第19回技術分科会 付属資料

国土交通省・宮崎県 令和8年2月5日

1.第18回技術分科会(R7.12開催)議事要旨(1/4)

2.過年度のトレーサ調査結果

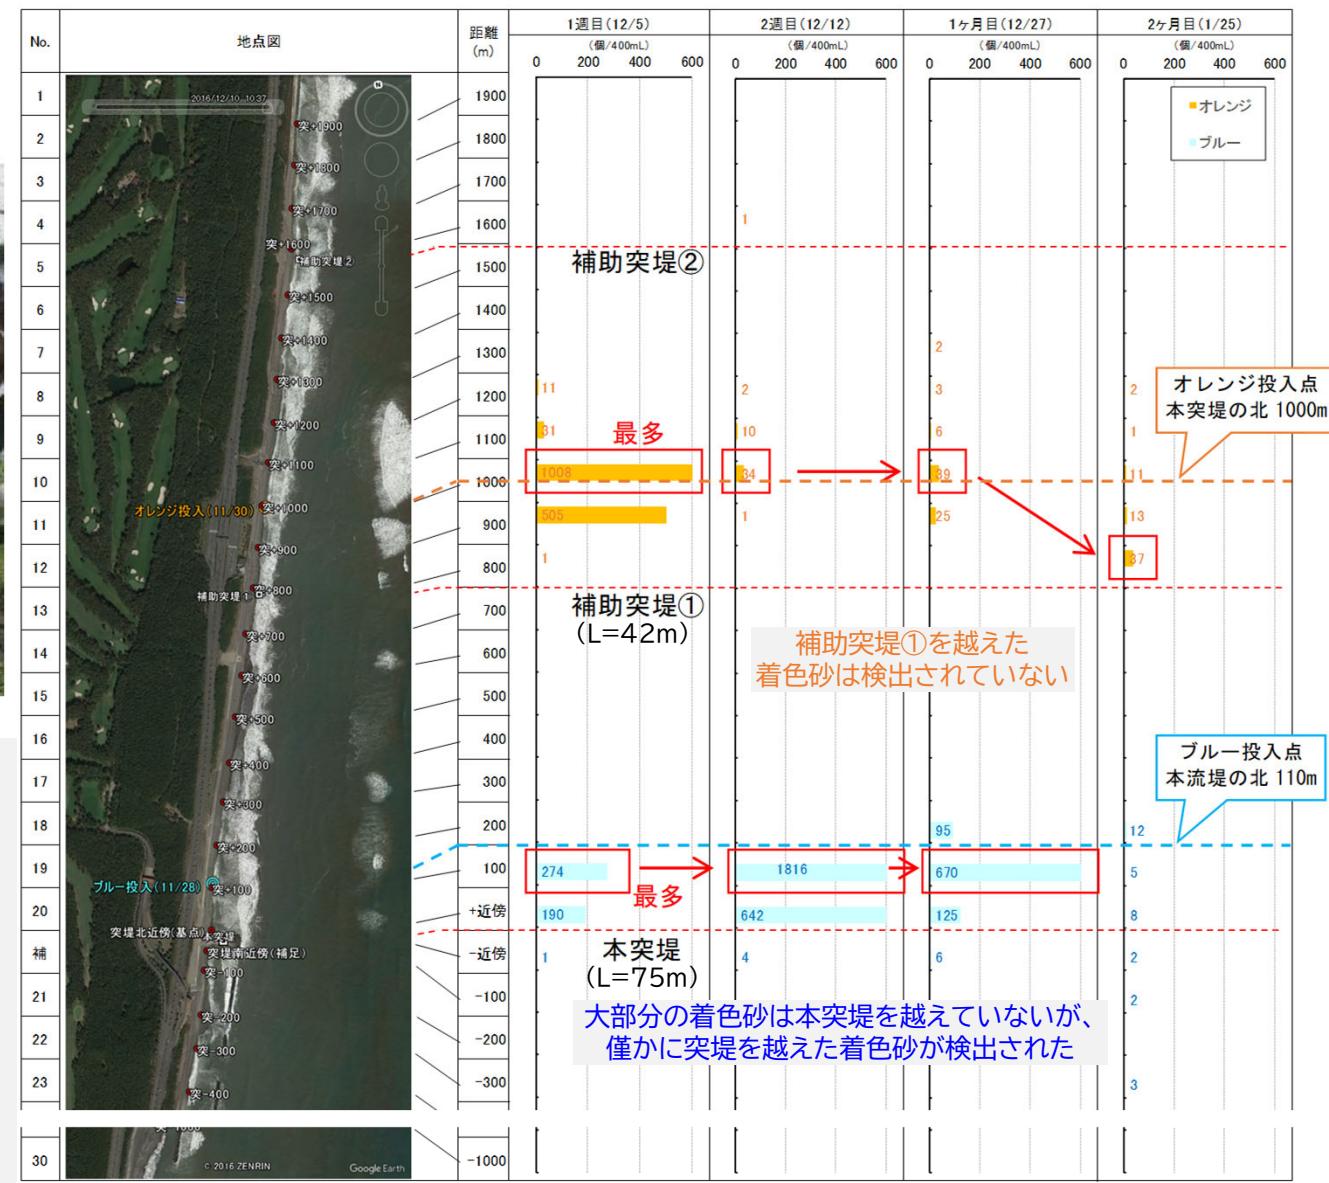
◆突堤による土砂の捕捉状況を確認するため、蛍光砂調査(トレーサー調査)等の実施も検討してはどうか。

[委員補足]トレーサー調査は突堤の効果を定量的に把握というよりは機能を説明する資料になる。ただし、大変な労力を要する調査であるため目的を明確にし、機能を説明する必要があると判断した場合に実施してもらえばと考える。

[事務局の現時点での見解]突堤周辺のトレーサ調査は平成28年度に実施し、突堤の効果・機能を説明する資料は既にあるため、現時点ではトレーサ調査の実施予定はない。
